仕様変更のご案内

HW-U 形 コンタクトブロック

HW-U 形コンタクトブロックの仕様変更について、ご案内いたします。

変更前	変更後
HW-U10 形（NO 接点） 	HW-U10 形（NO 接点） 
HW-U01 形（NC 接点） 	HW-U01 形（NC 接点）

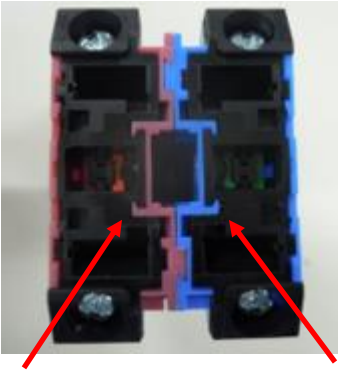
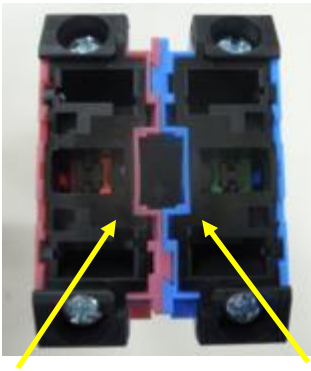
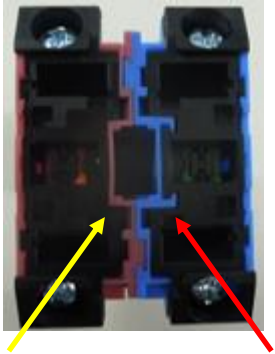
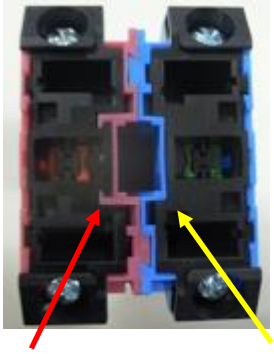
HW-U 形コンタクトブロックを下図のとおり形状変更いたします。なお、材質に変更はありません。

変更前後混載例	
 変更後 変更前	 変更前 変更後
出荷状況により、変更前後のコンタクトブロックが混載して出荷される場合がありますが、変更前後のコンタクトブロックを混在してご使用いただいても性能上の問題はありません。
